申請日期	年 月 日	戶別	4 樓 B 戶
------	-------	----	---------

B戶 建築平面圖(套上層樑)

客戶工程變更單

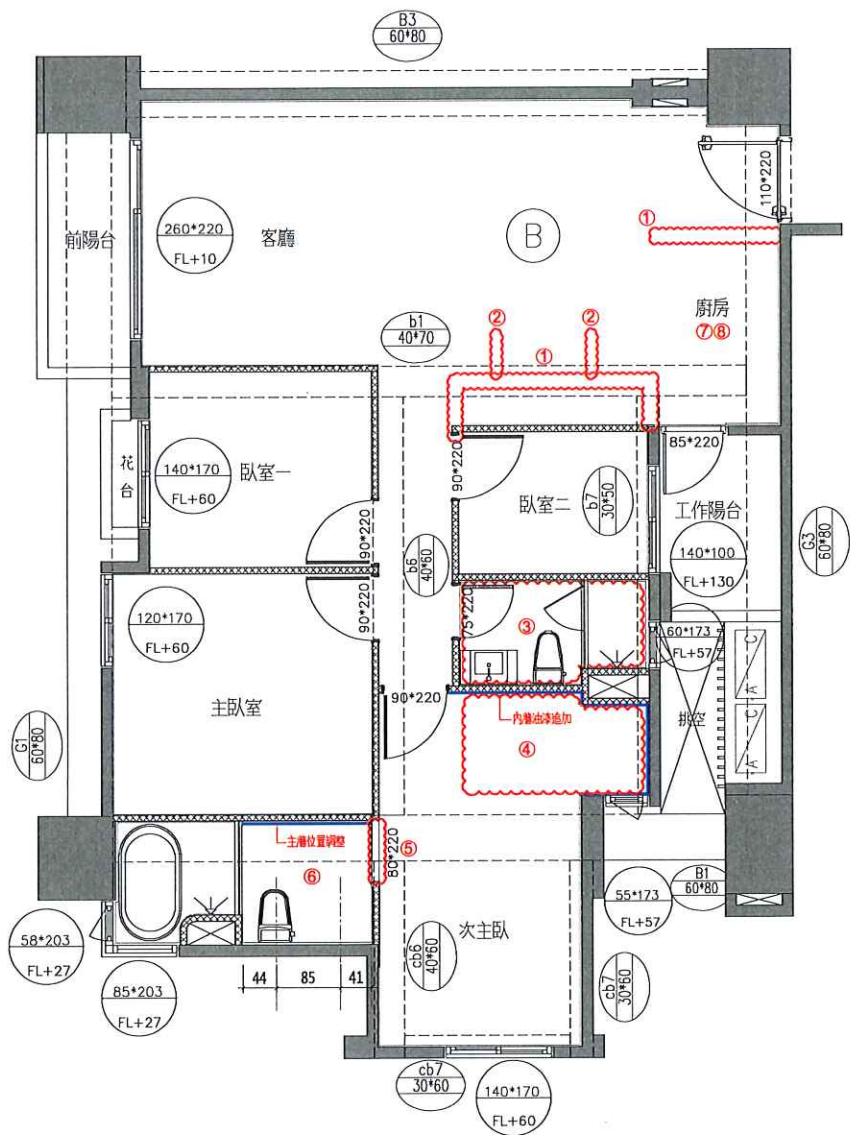
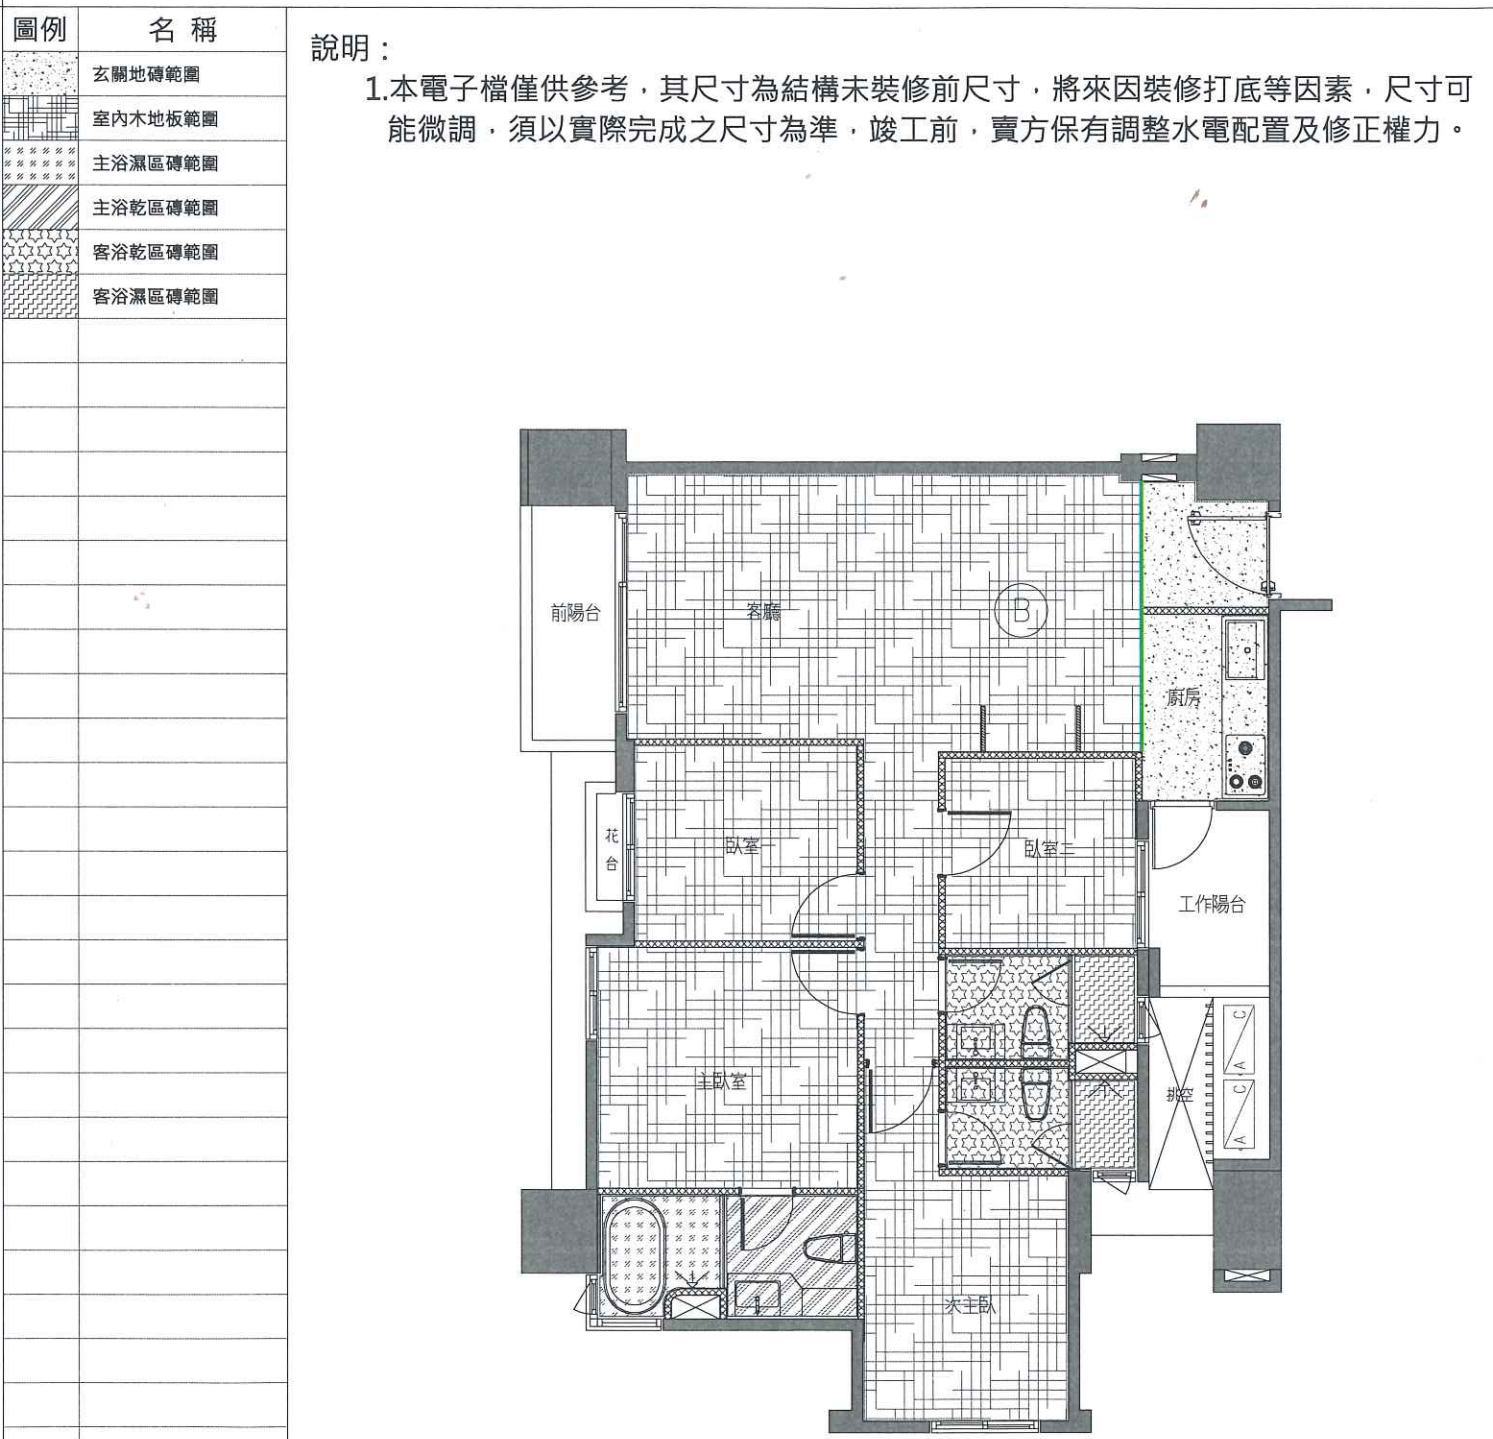
- 輕隔間牆、油漆追減
- 電器櫃輕隔間、油漆追減
- 客浴地、壁磚變更為
主浴地、壁磚(包含門檻)
a.客浴馬桶更換為主浴馬桶
(公司贈送)
b.抽風機更換為暖風機(公司贈送)
- 次主浴廁所全退：
a.輕隔間、油漆範圍變更
b.地壁磚、門檻x2 全追減
c.衛浴設備全追減(面盆、龍頭、浴櫃、除霧鏡、淋浴龍頭、淋浴門、淋浴門檻、轉角籃、置物架)
d.廁所門門框扇+門檻追減
- 主浴廁所門 門框扇追減
a.門框扇追減、門洞位移
b.門檻不可追減
- 主浴壁磚、油漆範圍調整
a.面盆給排水位移
b.面盆、龍頭設備追減
c.浴櫃追減
d.主牆位置變更，詳圖面
- 廚具、電器櫃及設備全追減
- 廚房烤漆玻璃、磁磚追減：
a.烤漆背面牆粉光面不刷漆。
b.廚房側牆退壁磚改粉光不刷漆
- 全室升級防霾紗窗

B戶 地坪材質範圍示意平面圖

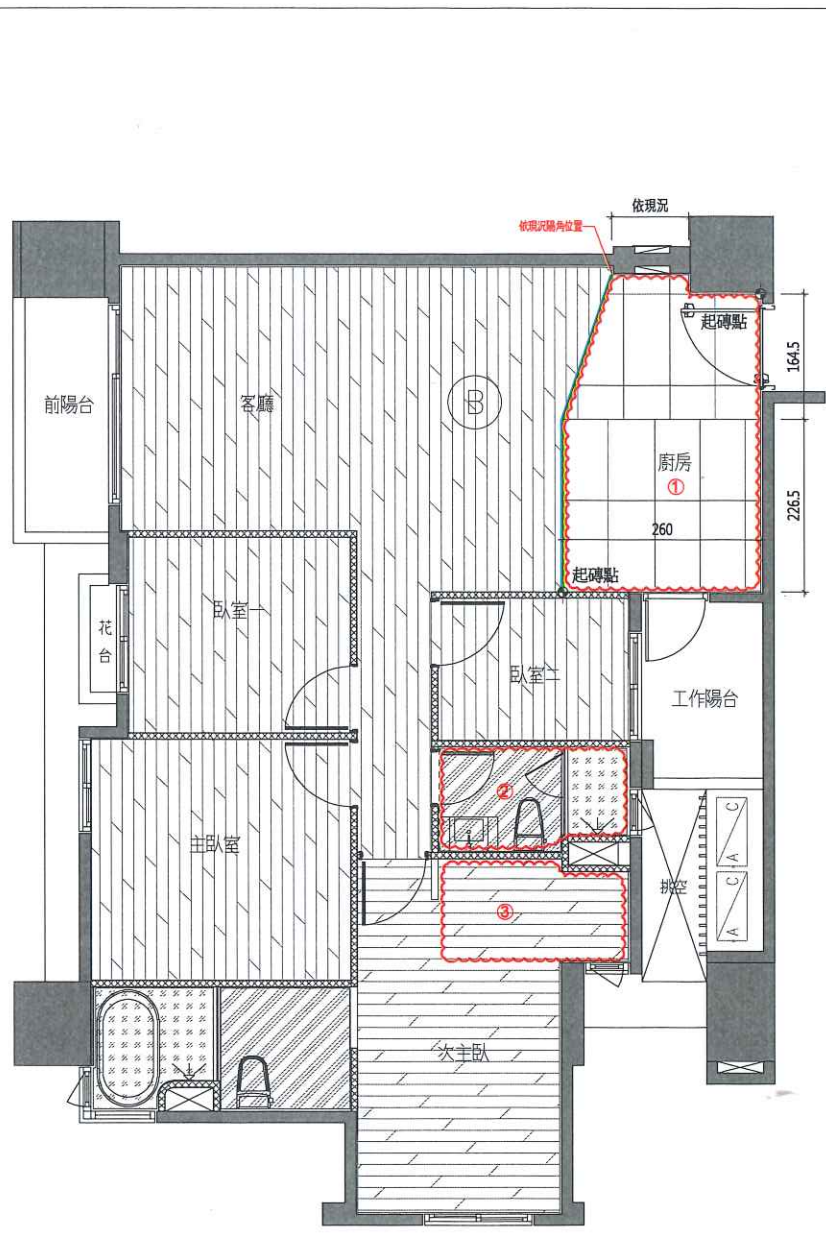
- 變更事項記錄：
- 1.玄關地磚、客廳木地板範圍變更；地磚起磚點依圖所示
 - a.追加防振工程
 - 2.客浴地壁磚變更為主浴地壁磚
 - 3.次主浴地壁磚全追減
 - a.木地板追加
 - b.追加樓上層防震工程
- ※客戶指定木地板鋪設方向，詳附圖所示。

主臥室、客廳地坪交接斜面是否有確認施工收尾問題？

①石鋪地板可切此斜面而不震動？

②交接面收邊條可以收齊？

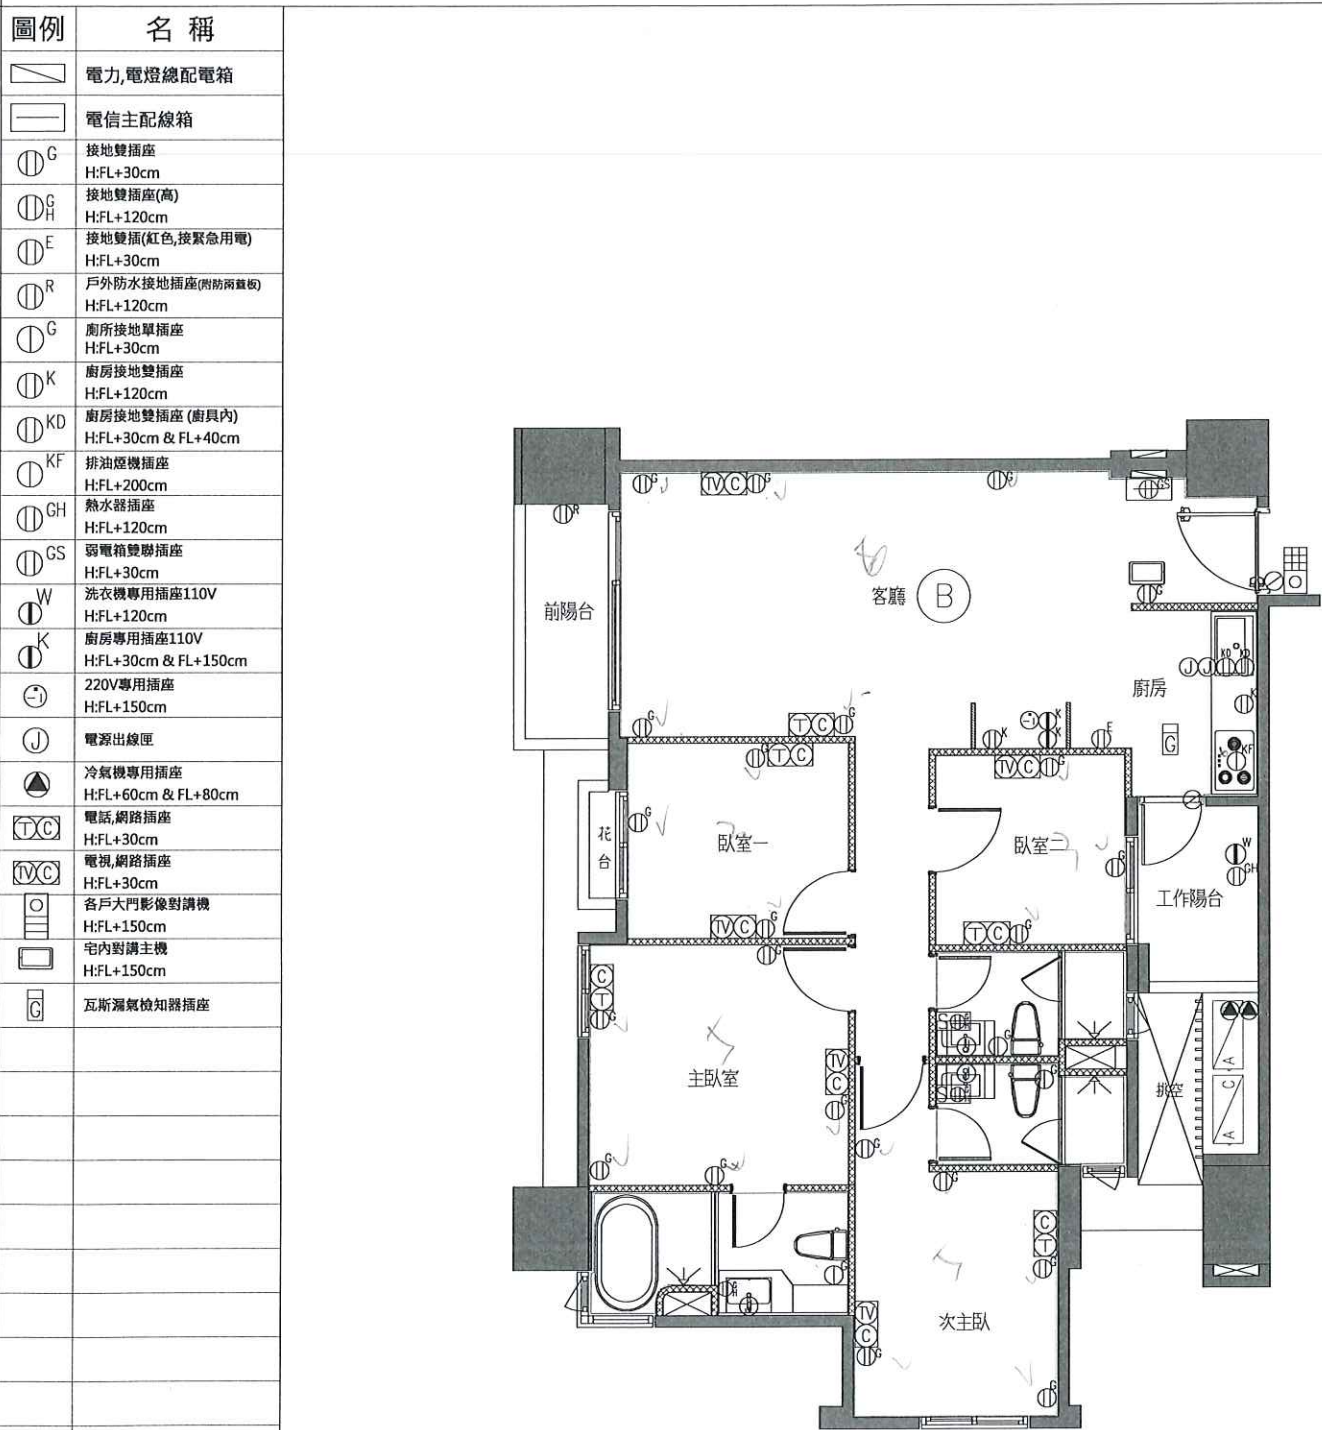
2.主浴主牆位置變更

B戶 插座及弱電位置示意平面圖

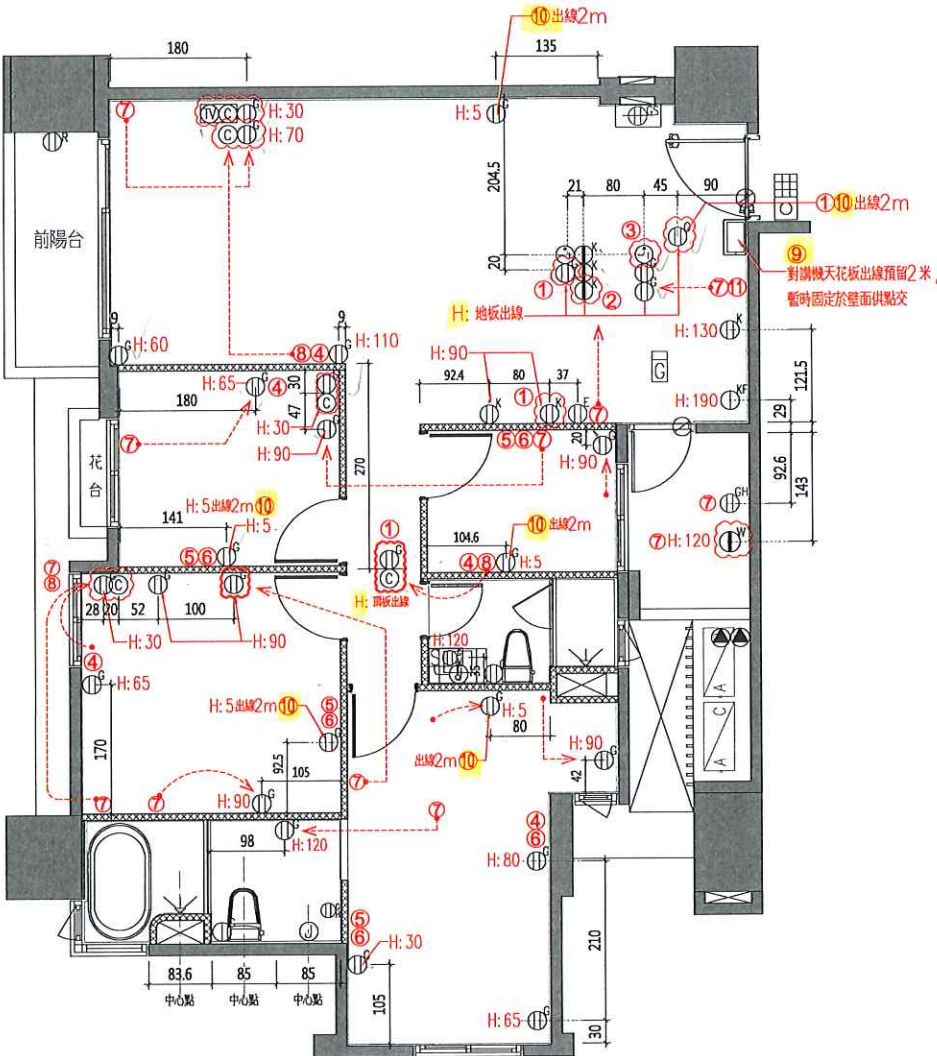
- 變更事項記錄：
- 1.追加110V插座x4
 - 2.追加110V專用插座x1
 - 3.追加220V專用插座x1
 - 4.追減(T)電話x5
 - 5.追減(TV)電視x4
 - 6.追減(C)網路x5
 - 7.插座位移
 - 8.弱電位移
 - 9.對講機位移・天花板出線預留2米，暫時固定於壁面供點交
 - 10.110V電源預留出線2米X5
 - 11.追減廚房觸控掛燈出線X1組

※位移變更位置詳附圖所示

B戶 電燈開關及迴路示意圖(套上層樑)

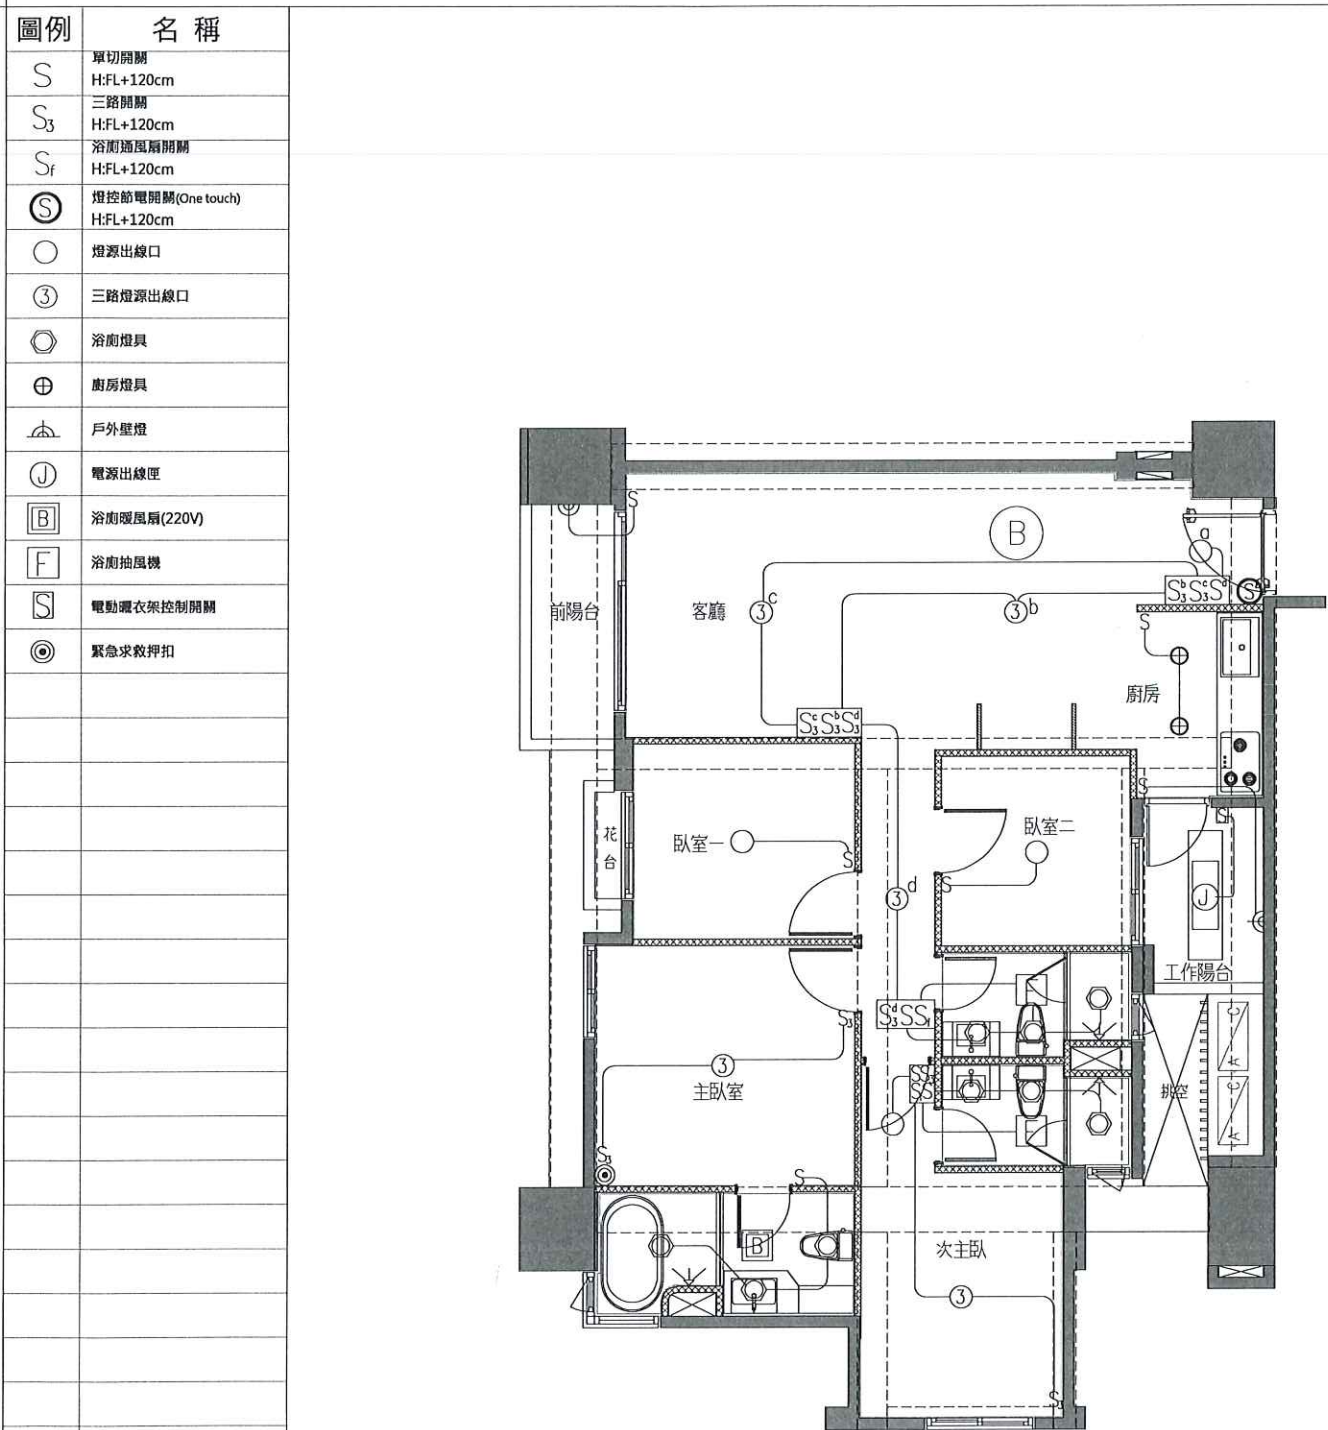
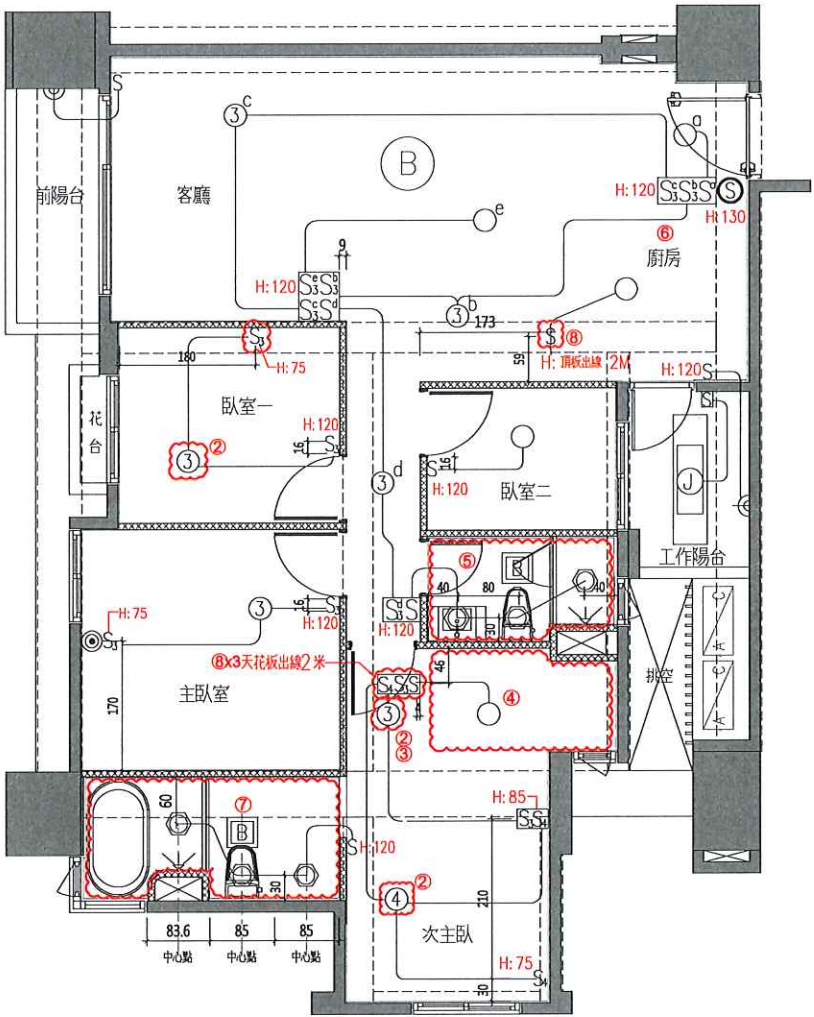
- 變更事項記錄：
- 1.全室開關切直向改橫向，與插座相同
 - 2.追加雙切燈具迴路x1
 - 3.追減單切燈具迴路x1
 - 4.次主浴燈具追減x3
 - a.抽風機追減；抽風機開關取消
 - 5.客浴抽風機更換為暖風機(公司贈送)
 - a.客浴抽風機開關取消
 - b.新增暖風機220V電源
 - 6.廚房天花板燈具追減x2
 - 7.主浴燈具位移(詳圖面)
 - 8.開關天花板出線留線2米x4

※安裝&變更位置詳附圖所示

B戶 給水示意平面圖

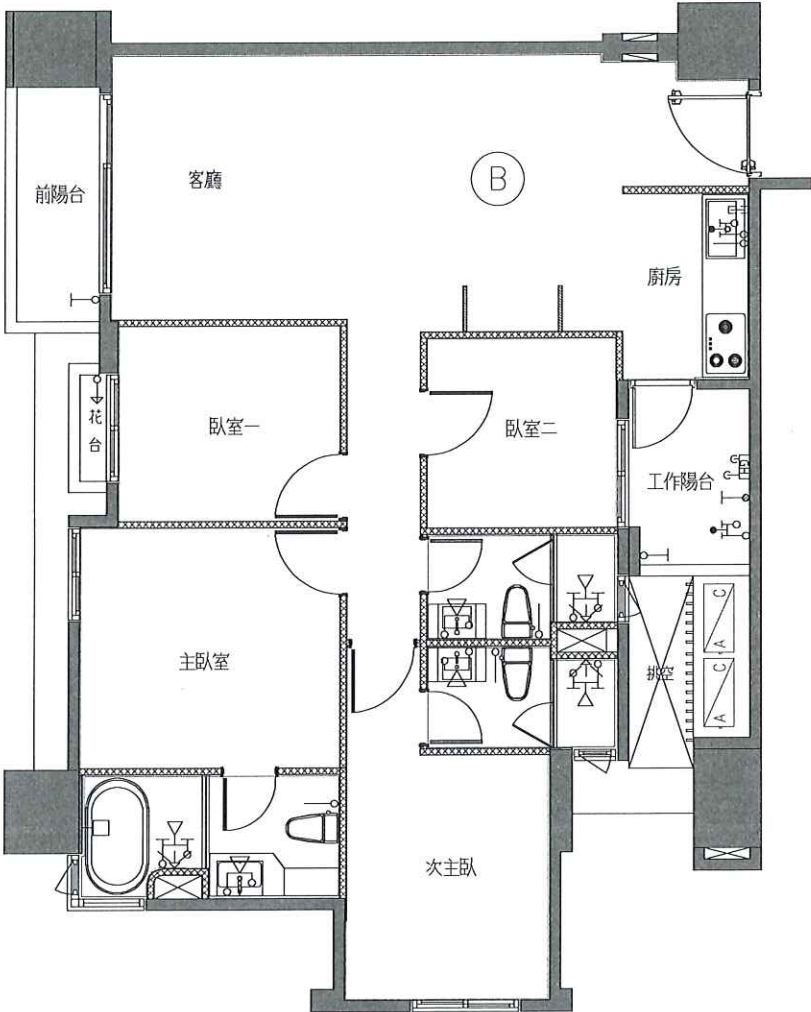
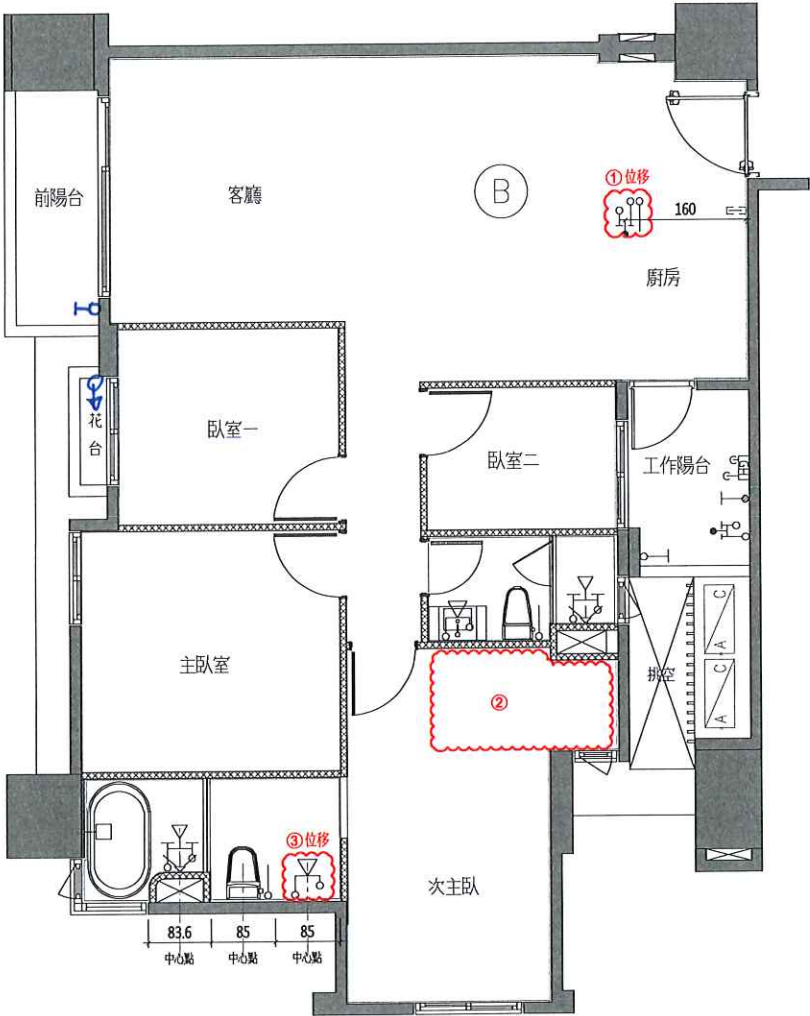
- 1.廚房給水位移
- 2.次主浴給水全追減
- 3.主浴給水位移

※安裝及位移變更位置詳附圖所示
